大飯発電所3/4号炉	女川原子力発電所2号炉	泊発電所3号炉	相違理由																																																															
	<p style="text-align: center;">表1 事故時に期待する異常影響緩和系の重要度分類 (4/4)</p> <table border="1" style="width: 100%; border-collapse: collapse;"> <thead> <tr> <th style="width: 20%;">設計基準事故</th> <th style="width: 20%;">機能</th> <th style="width: 40%;">期待する異常影響緩和系</th> <th style="width: 20%;">重要度分類</th> </tr> </thead> <tbody> <tr> <td colspan="4">原子炉格納容器内圧力、雰囲気等の異常な変化</td> </tr> <tr> <td rowspan="3">原子炉冷却材喪失</td> <td>炉心冷却機能</td> <td>・ 低圧注水系（残留熱除去系低圧注水モード） ・ 高圧炉心スプレイ系 ・ 低圧炉心スプレイ系</td> <td rowspan="2">MS-1</td> </tr> <tr> <td>放射性物質の閉じ込め機能、放射線の遮へい及び放出低減機能</td> <td>・ S/C 真空破壊装置 ・ 格納容器スプレイ冷却系（残留熱除去系格納容器スプレイ冷却モード）</td> </tr> <tr> <td>安全上特に重要な関連機能</td> <td>・ 非常用所内電源設備</td> </tr> <tr> <td rowspan="2">可燃性ガスの発生</td> <td>事故時のプラント状態の把握機能</td> <td>・ 原子炉水位（広帯域） ・ ドライウェル圧力 ・ 圧力抑制室圧力</td> <td>MS-2</td> </tr> <tr> <td>放射性物質の閉じ込め機能、放射線の遮へい及び放出低減機能</td> <td>・ S/C 真空破壊装置 ・ 可燃性ガス濃度制御系</td> <td>MS-1</td> </tr> <tr> <td></td> <td></td> <td>・ 格納容器内雰囲気気素濃度 ・ 格納容器内雰囲気酸素濃度</td> <td>MS-2</td> </tr> </tbody> </table>	設計基準事故	機能	期待する異常影響緩和系	重要度分類	原子炉格納容器内圧力、雰囲気等の異常な変化				原子炉冷却材喪失	炉心冷却機能	・ 低圧注水系（残留熱除去系低圧注水モード） ・ 高圧炉心スプレイ系 ・ 低圧炉心ス

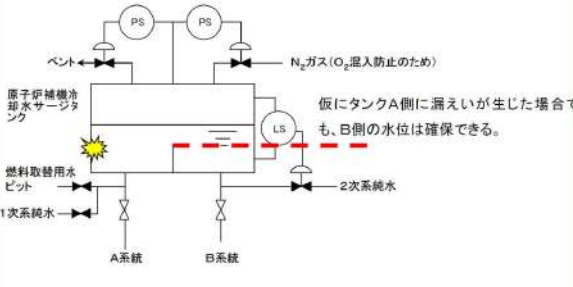
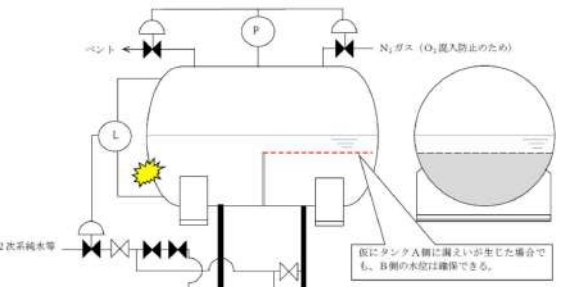
大飯発電所3/4号炉	女川原子力発電所2号炉	泊発電所3号炉	相違理由
<p>図1-1 原子炉補機冷却水系統概略図</p>		<p>図1 原子炉補機冷却水系統概略図</p>	<p>【大飯】                  設計の相違                  ・系統構成の相違</p>
<p>(2) 原子炉補機冷却水サージタンク故障による安全機能への影響について</p> <p>原子炉補機冷却水サージタンクは炭素鋼製であり、損傷モードとして腐食が想定されるが、外面の塗装並びに、冷却水への防錆剤の添加及び気相部の窒素充填により、タンク内外面の腐食発生を防止している。さらに、本タンクに対しては次の保全を実施しており、仮に故障（腐食）が発生したとしても、漏えいに至る前に故障の検知は可能であるとともに、これまでに故障実績はない。</p> <ul style="list-style-type: none"> <li>・日々の巡視点検等の外観目視点検にて塗膜の状態を確認している。</li> <li>・定期的に内部の目視点検を実施している。</li> </ul> <p>また、タンク内圧は最高使用圧力0.34MPa に対し上記の通り0.005～0.03MPa 程度であり、万一発生した故障が急激に進展し漏えいに至る可能性は小さいと考えられる。</p> <p>仮に、タンクに漏えいが発生した場合においても、タンク内部の仕切り板によりもう一方の系統のタンク水位が確保され、系統機能に影響を及ぼさないことから、多重性を有している。さらに、仕切り板を跨ぐ漏えいが万一生じたとしても、以下の通り本タンクに求められる機能に影響はない。</p>		<p>(2) 原子炉補機冷却水サージタンク故障による安全機能への影響について</p> <p>原子炉補機冷却水サージタンクは炭素鋼製であり、損傷モードとして腐食が想定されるが、外面の塗装並びに、冷却水への防錆剤の添加及び気相部の窒素充填により、タンク内外面の腐食発生を防止している。さらに、本タンクに対しては次の保全を実施しており、仮に故障（腐食）が発生したとしても、漏えいに至る前に故障の検知は可能であるとともに、これまでに故障実績はない。</p> <ul style="list-style-type: none"> <li>・日々の巡視点検等の外観目視点検にて塗膜の状態を確認している。</li> <li>・定期的に内部の目視点検を実施している。</li> </ul> <p>また、タンク内圧は最高使用圧力0.34MPa に対し上記のとおり0.005～0.04MPa 程度であり、万一発生した故障が急激に進展し漏えいに至る可能性は小さいと考えられる。</p> <p>仮に、タンクに漏えいが発生した場合においても、タンク内部の仕切り板によりもう一方の系統のタンク水位が確保され、系統機能に影響を及ぼさないことから、多重性を有している。さらに、仕切り板を跨ぐ漏えいが万一生じたとしても、以下のとおり本タンクに求められる機能に影響はない。</p>	<p>【大飯】                  ・プラント固有の設定値である内部圧力の相違</p>

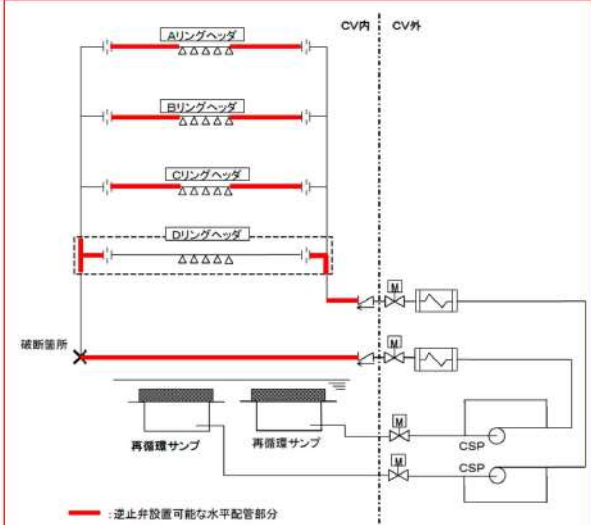
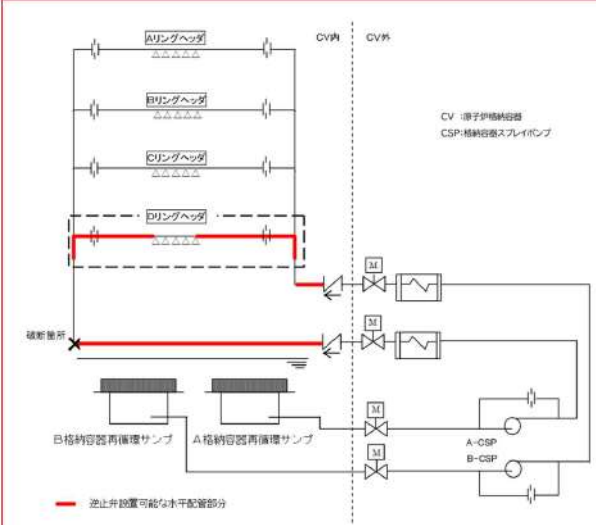
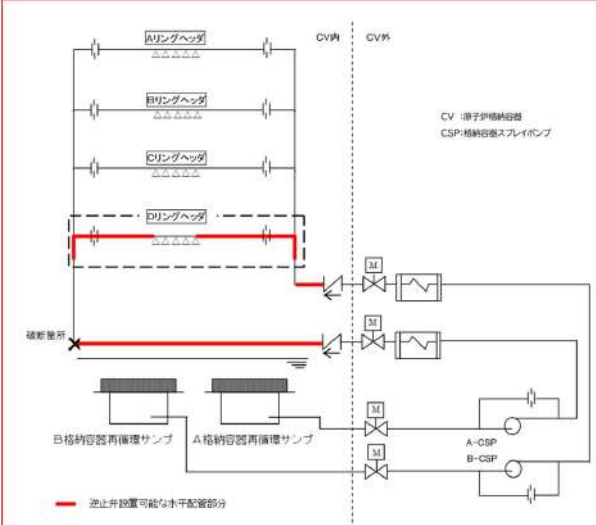
大飯発電所3/4号炉	女川原子力発電所2号炉	泊発電所3号炉	相違理由
 <p>図2-5 ダクト内面点検イメージ</p>		 <p>図1 中央制御室非常用循環系統 ダクト内面点検イメージ</p>	<p>【大飯】                  設備の相違                  ・ダクト内面の単一設計部位を内面点検するイメージは相違無し</p>
<p>(2) 追加点検の周期の考え方</p> <p>当該ダクトについては、内圧は低く疲労によるひび割れが発生することはない、また内外面とも塗装により腐食の発生を防止している。腐食は乾食と湿食に大別されるが、仮に塗装が剥離したとしても、通常時・事故時ともに高温になることはないため、乾食は生じない。また、屋内設置であり当該系統は外気を取り入れる系統でなく、ダクト内外の空気条件（温度、湿度）は同じであることから、結露は生じ難く、湿食の可能性も極めて小さい。</p> <p>ここでは、仮に塗装が剥離した状態が継続し腐食が発生する場合において評価される腐食の進展量から、点検周期の妥当性を検証する。</p> <p>当該ダクトの内部流体及び外面の雰囲気は、上記の通り建屋内の空気であり、建屋内へ取り入れる際には、平形フィル</p>		<p>(2) 追加点検の周期の考え方</p> <p>当該ダクトについては、内圧は低く疲労によるひび割れが発生することはない、また内外面とも塗装により腐食の発生を防止している。腐食は乾食と湿食に大別されるが、仮に塗装が剥離したとしても、通常時・事故時ともに高温になることはないため、乾食は生じない。また、屋内設置であり当該系統は外気を取り入れる系統でなく、ダクト内外の空気条件（温度、湿度）は同じであることから、結露は生じ難く、湿食の可能性も極めて小さい。</p> <p>ここでは、仮に塗装が剥離した状態が継続し腐食が発生する場合において評価される腐食の進展量から、点検周期の妥当性を検証する。</p> <p>当該ダクトの内部流体及び外面の雰囲気は、上記のとおり建屋内の空気であり、建屋内へ取り入れる際には、平形フィ</p>	<p>【大飯】                  記載表現の相違</p>

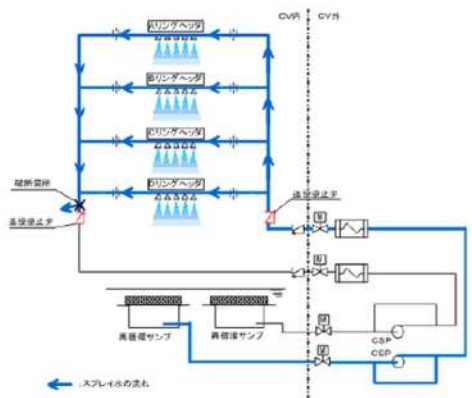
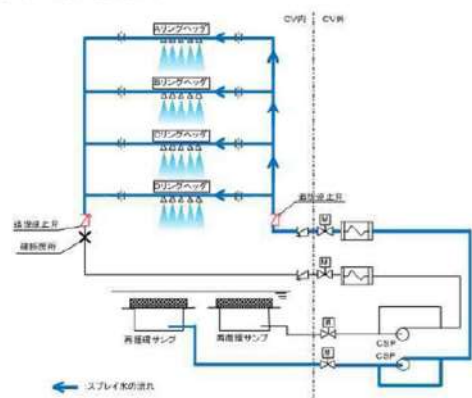
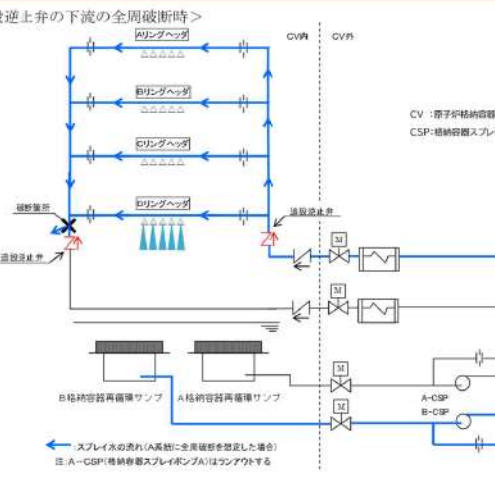
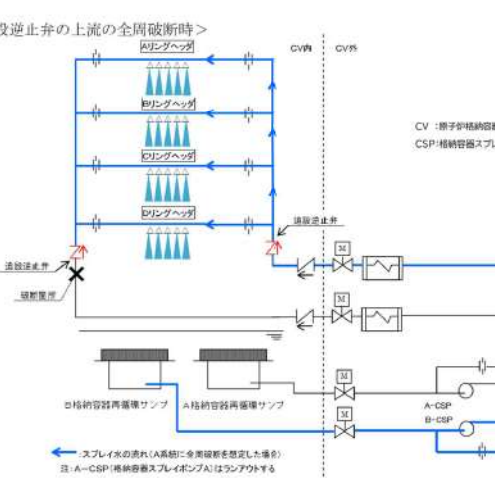
大飯発電所3/4号炉	女川原子力発電所2号炉	泊発電所3号炉	相違理由
<p>大飯発電所3/4号炉</p>  <p>図3. 1-4 図3. 1-3の①に逆止弁を設置した場合のスプレイ水の流れ</p>	<p>女川原子力発電所2号炉</p>	<p>泊発電所3号炉</p>  <p>図4 図3の①に逆止弁を設置した場合のスプレイ水の流れ</p>	<p>相違理由</p> <p>【大飯】設備の相違              ・スプレイ水の流れは同様。</p> <p>【大飯】設備の相違              ・泊では有効な流量がスプレイされるDリングヘッダのスプレインズルからのみに流れを示した。(適正化)</p>

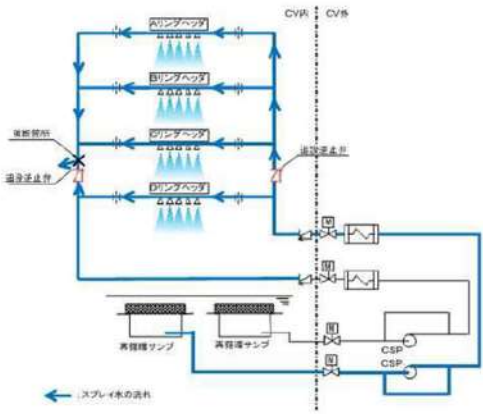
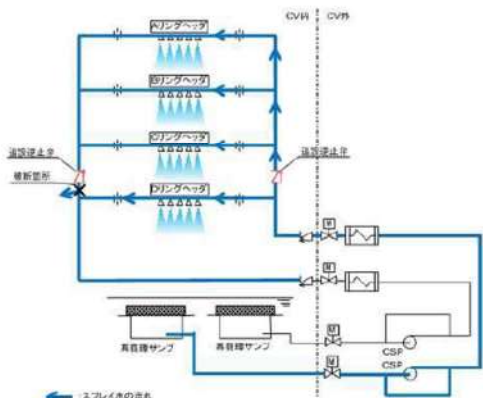
大飯発電所3/4号炉	女川原子力発電所2号炉	泊発電所3号炉	相違理由
<p>大飯発電所3/4号炉</p> <p>&lt;追設逆止弁の下流の全周破断時&gt;</p>  <p>&lt;追設逆止弁の上流の全周破断時&gt;</p>  <p>図3. 1-5 図3. 1-3の②に逆止弁を設置した場合のスプレイ水の流れ</p>	<p>女川原子力発電所2号炉</p>	<p>泊発電所3号炉</p> <p>&lt;追設逆止弁の下流の全周破断時&gt;</p>  <p>&lt;追設逆止弁の上流の全周破断時&gt;</p>  <p>図5 図3の②に逆止弁を設置した場合のスプレイ水の流れ</p>	<p>【大飯】設備の相違</p> <ul style="list-style-type: none"> <li>・泊では有効な流量がスプレイされるDリングヘッダのスプレイノズルからのみに流れを示した。（適正化）</li> </ul> <p>【大飯】設備の相違</p> <ul style="list-style-type: none"> <li>・スプレイ水の流れは同様。</li> </ul>

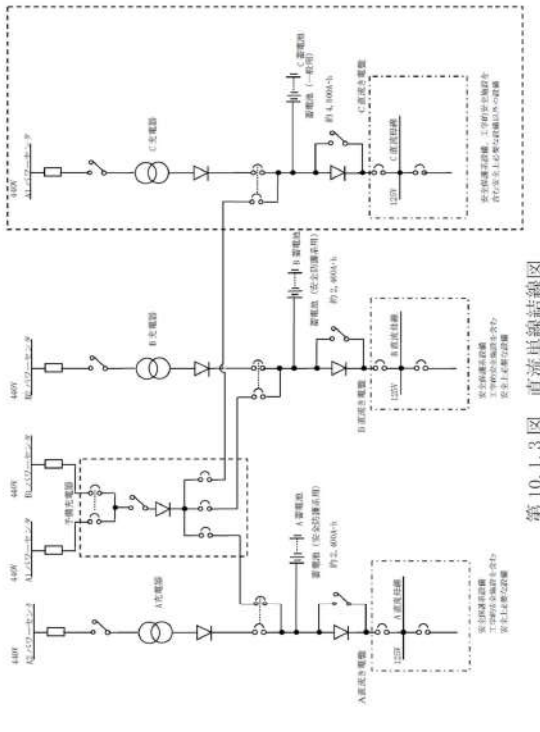
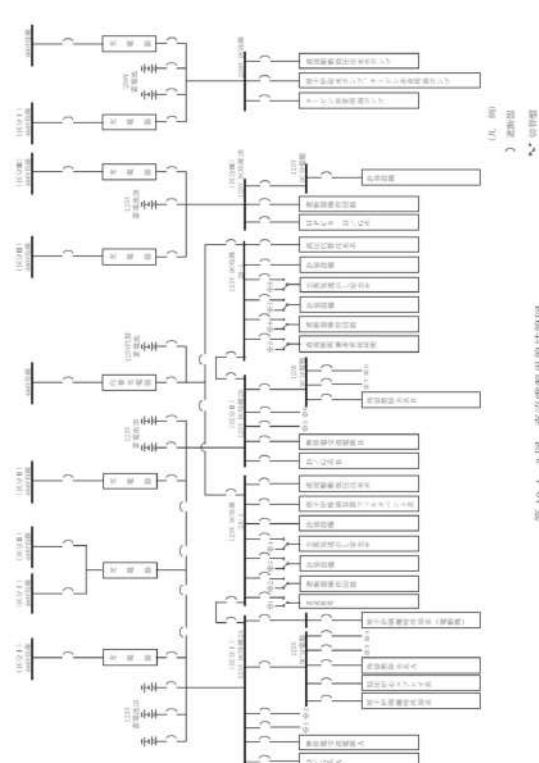
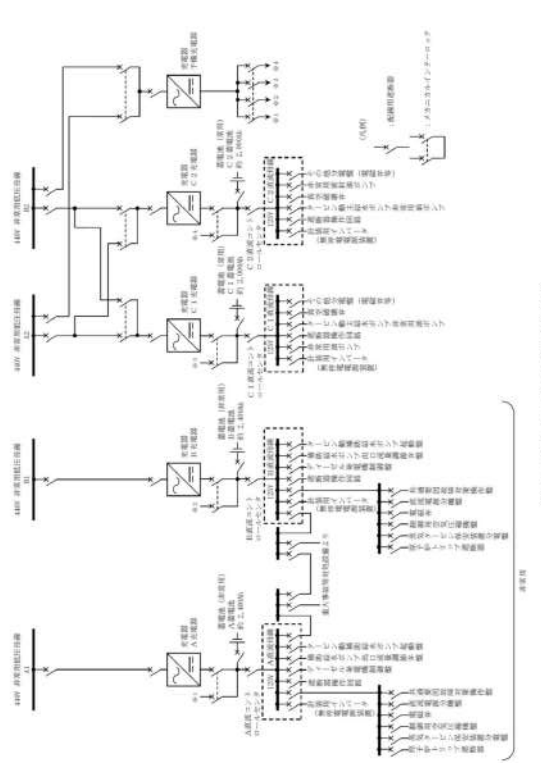
大飯発電所3 / 4号炉	女川原子力発電所2号炉	泊発電所3号炉	相違理由
 <p>第10.1.3図 直流電源系統結線図</p>	 <p>第10.1-3図 直流電源系統結線図</p>	 <p>第10.1.3図 直流電源設備申請結線図</p>	<p>相違理由</p> <ul style="list-style-type: none"> <li>【大飯】 記載表現の相違（女川審査実績の反映）</li> <li>【大飯、女川】 記載表現の相違 ・図表名称の相違</li> <li>【大飯、女川】 設備の相違 ・電源設備の構成に相違はあるが、既許可・既工認の内容を踏まえた記載として いるという点において同等である。</li> </ul>

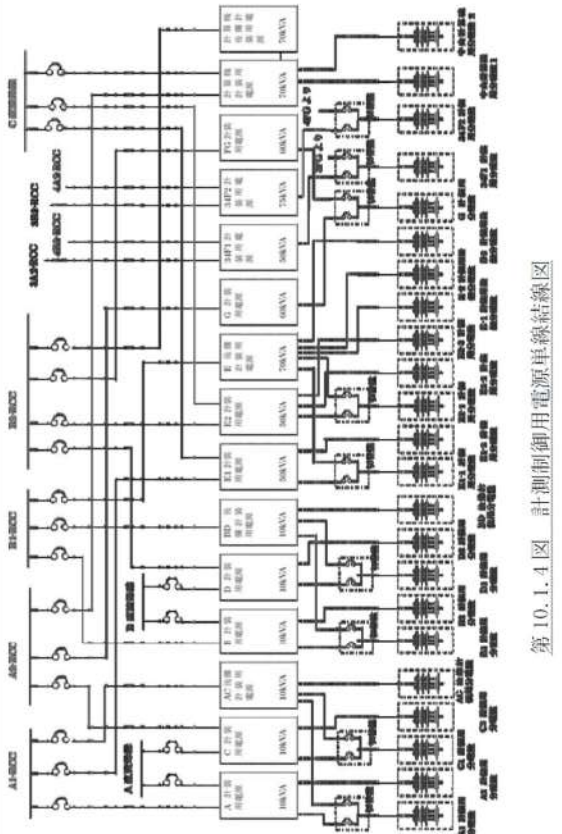
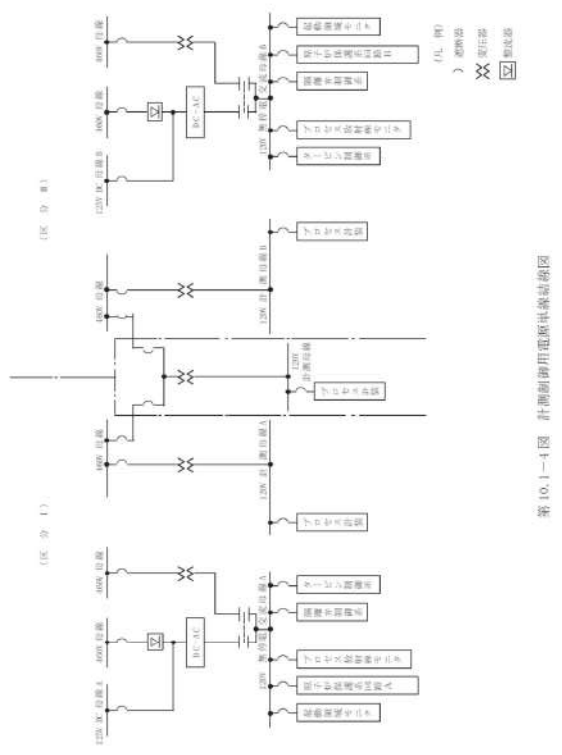
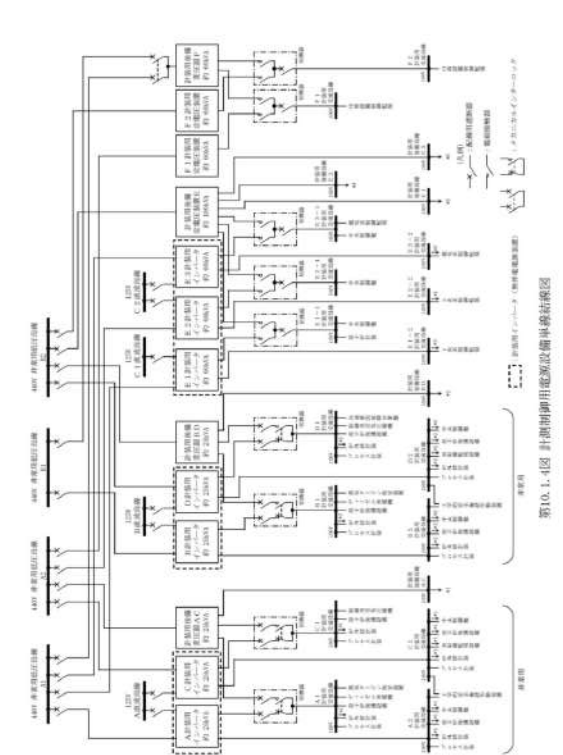
<p>大飯発電所3 / 4号炉</p>  <p>第10.1.4図 計測制御用電源単線結線図</p>	<p>女川原子力発電所2号炉</p>  <p>第10.1-4図 計測制御用電源単線結線図</p>	<p>泊発電所3号炉</p>  <p>第10.1.4図 計測制御用電源単線結線図</p>	<p>相違理由</p>
			<p>【大飯】                      記載表現の相違（女川審査実績の反映）                      【大飯、女川】                      記載表現の相違                      ・図表名称の相違                      【大飯、女川】                      設備の相違                      ・電源設備の構成に相違はあるが、既許可・既工認の内容を踏まえた記載として                      いるという点において同等である。</p>

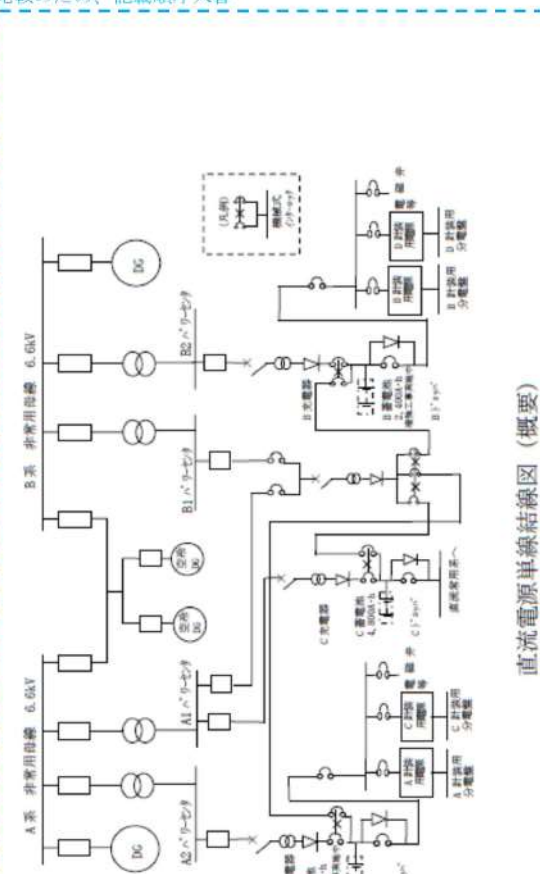
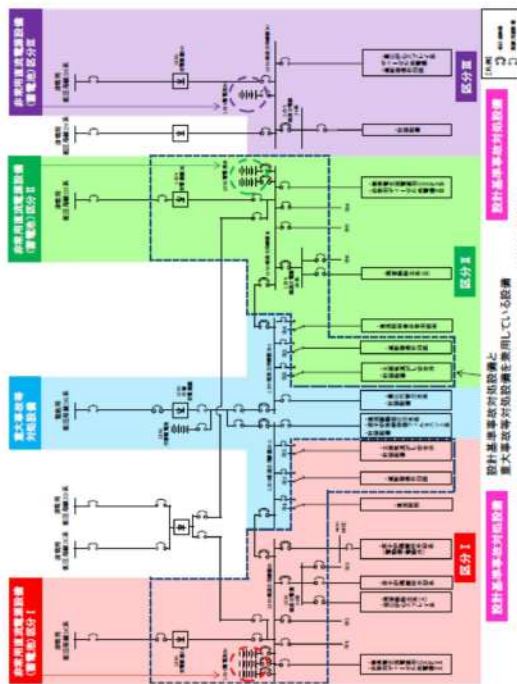
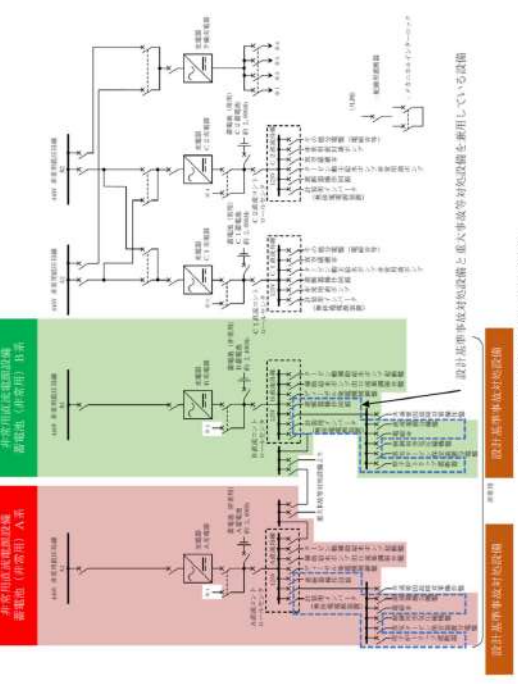
大飯発電所3 / 4号炉	女川原子力発電所2号炉	泊発電所3号炉	相違理由
<p>比較のため、記載順序入替</p>  <p>直流電源単線結線図（概要）</p>	 <p>設計基準適合性設備          設計基準適合性設備          設計基準適合性設備          設計基準適合性設備</p> <p>第2.1-1図 非常用直流電源設備 単線結線図</p>	 <p>設計基準適合性設備          設計基準適合性設備          設計基準適合性設備</p> <p>第2.1.1図 直流電源設備単線結線図</p>	<p>【大飯】              資料構成の相違（女川審査実績の反映）</p> <p>【女川】              設備の相違              ・炉型による非常用電源設備構成の相違</p>
